Nábřeží řeky Svatky - Realizace protipovodňových opatření  
města Brna – etapy VII a VIII (ORG 5344)

# ZMĚNOVÝ LIST

## ZL 36

- ZM 019 Kolize PP zdi s vedením plynu u viaduktu

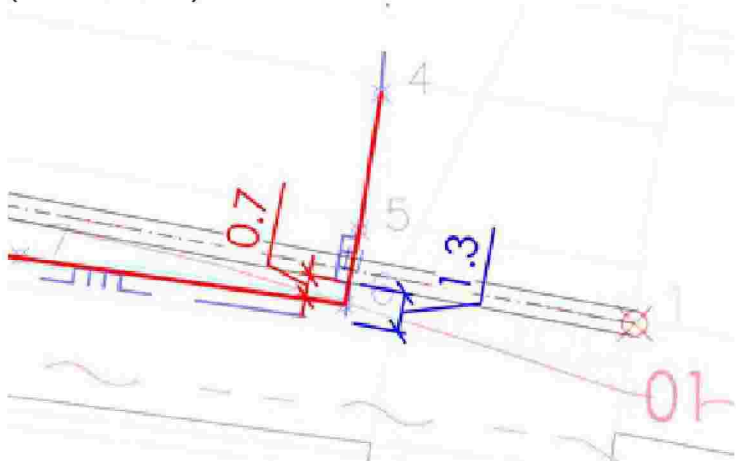
Dobrý den,  
V příloze zasílám v závislosti na zjištěnou polohu plynu úpravu vytyčovacího výkresu. Došlo ke zrušení body 1 a doplnění bodů B68 a B69. Výkres je jak v dwg tak i pdf. Tato úprava nemá vliv na výkaz výměr daného stavebního objektu SO 07.01 . Došlo k přidání lomového bodu na ŽB stěně.

Jen pro info, níže obrázek zobrazuje polohu plynu dle poskytnutých podkladů (modrá barva) a zaměření na stavbě (červená barva).
